Datum
29.06.2015

Aufstellung des Teilflächennutzungsplans „Windkraft“

FFH-Verträglichkeitsstudie Siebengebirge
Herstellung des Benehmens
Anlage: -1-

Altwald-
bestände im
LRT 9110 u. 9130
(Auswahl)

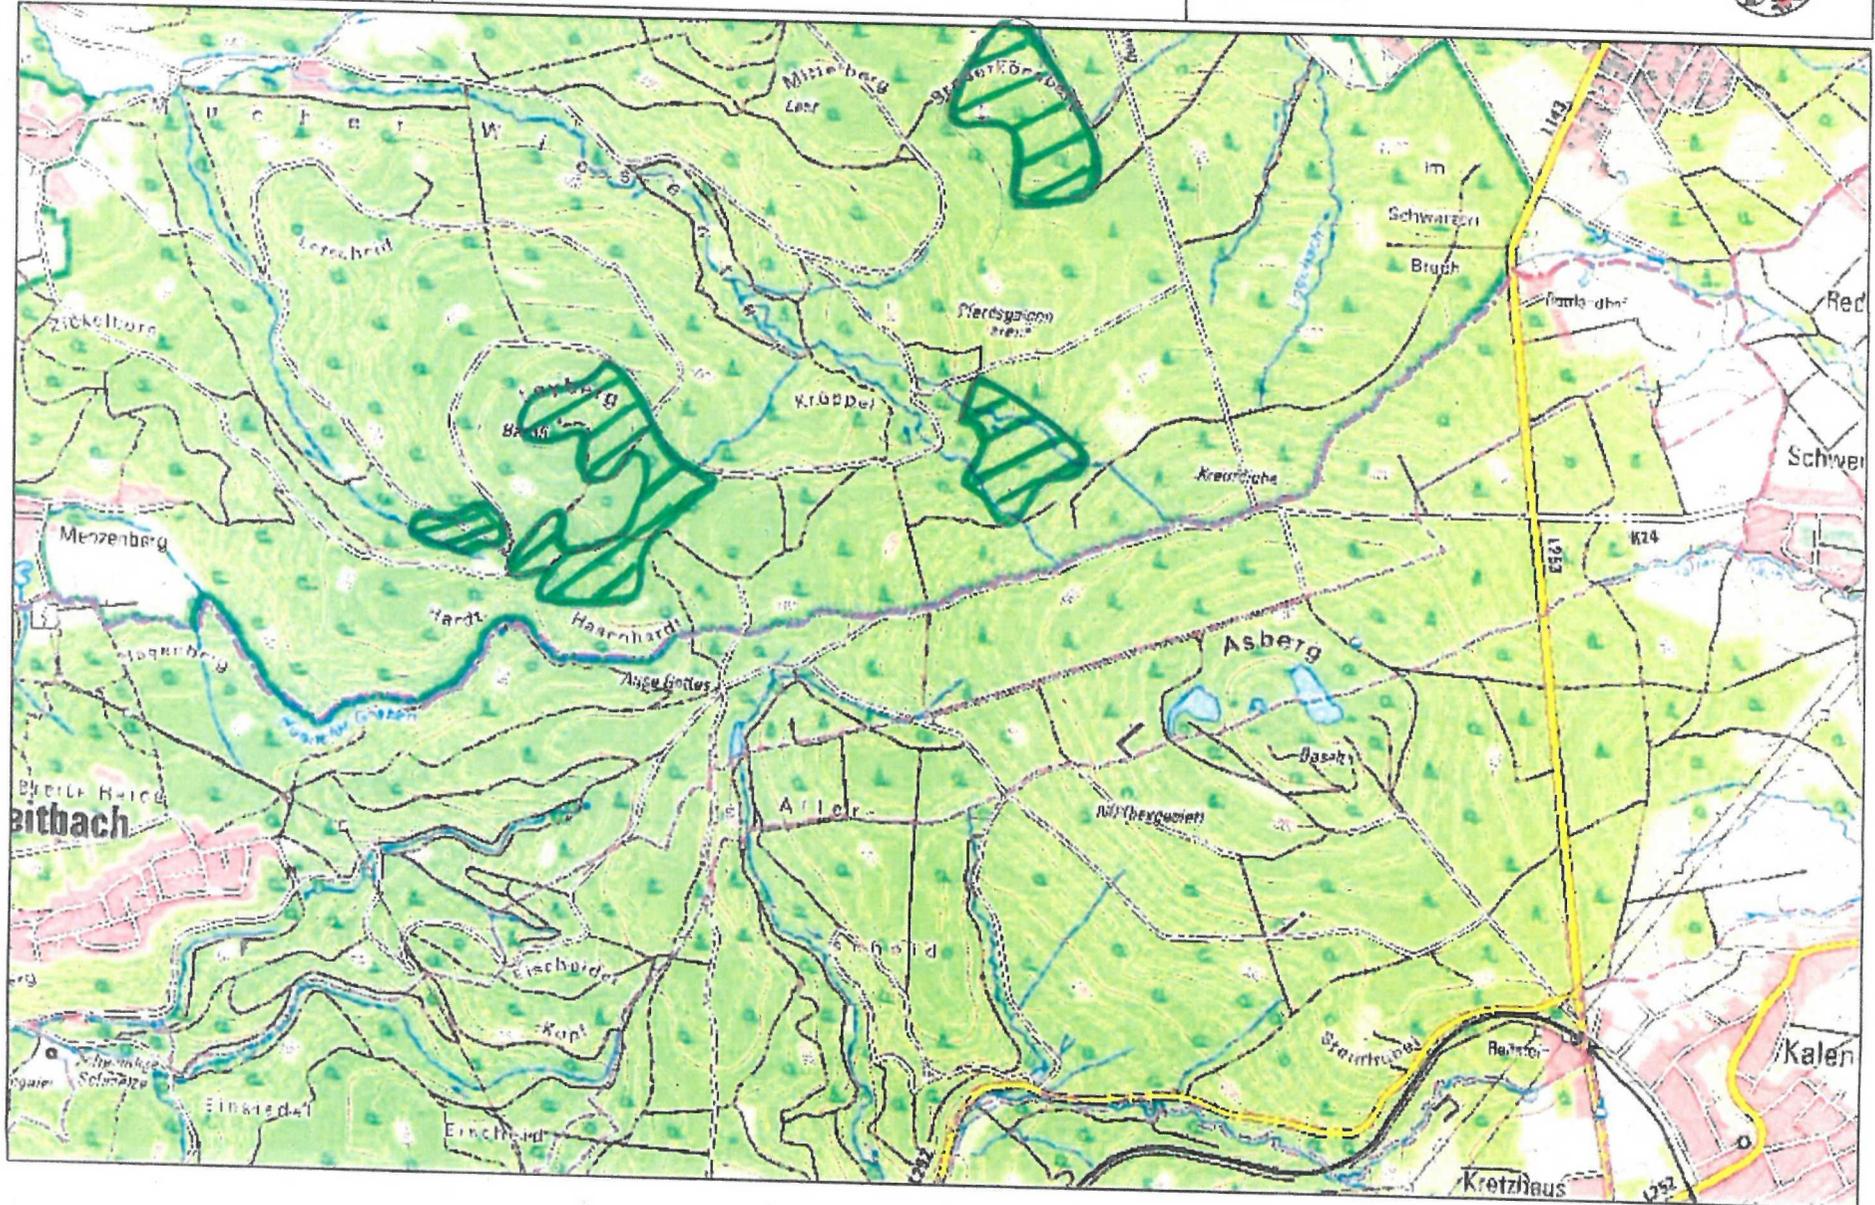
Im Rahmen der FFH-VP ist jedoch die Frage zu klären, ob die geplanten WEA am Asberg die Erhaltungsziele des FFH-Gebietes Siebengebirge erheblich beeinträchtigen können. Der Schwarzstorch ist als charakteristische Art der Buchen- und Eichenwälder im südlichen Siebengebirge Bestandteil der Erhaltungsziele. Im SDB wird die Populationsgröße mit einem Brutpaar angegeben. Der PEPL formuliert das Ziel der Etablierung eines zweiten Brutpaares im Siebengebirge. Eine solche Ansiedlung ist aufgrund der Störungsarmut der dortigen Wälder und Bachläufe, der Topographie und des Waldbestandes nur im südlichen Siebengebirge (Hangwälder des Schmelz- und Mucher Wiesentales bzw. Quellbereiche des Logebachs) realistisch. Diesjährige Beobachtungsmeldungen bestätigen diese Annahme. Besonders relevant sind in diesem Zusammenhang die Altwaldflächen, welche sich u.a. am Leyberg, westlich des Ravenbruchs und am Broderkonsberg befinden (vgl. Anlage).

3 km zwischen Brutplatz und WEA empfohlen (vgl. auch Leitfaden Arten- u. Habitatschutz bei WEA in NRW 2013). Damit die entsprechenden LRT auch ihre Funktion als Lebensraum für die charakteristischen Arten gemäß Erhaltungsziel erreichen können, ist die Einhaltung eines entsprechenden Abstandes zu den LRT im südlichen Siebengebirge, welche sich im Altwaldstadium befinden, erforderlich.

deren charakteristische Arten und somit die Erhaltungsziele des FFH-Gebietes erheblich beeinträchtigt werden. Der Windenergie-Erlass NRW (11.07.2011) sieht bei Naturschutz- und FFH-Gebieten (mit Schutzzweck Fledermäuse und Vögel) regelmäßig eine Pufferzone von 300 m zwischen Rotorblattspitze und Gebietsgrenze vor. Im Einzelfall kann in Abhängigkeit von den Erhaltungszielen oder dem Schutzzweck des Gebietes auch ein abweichender Abstandswert festgesetzt werden. Unter Verweis auf die Ausführungen zum Schwarzstorch wird im vorliegenden Fall eine Pufferzone von 3 km zu den entsprechenden LRT im Altwaldstadium für erforderlich erachtet.
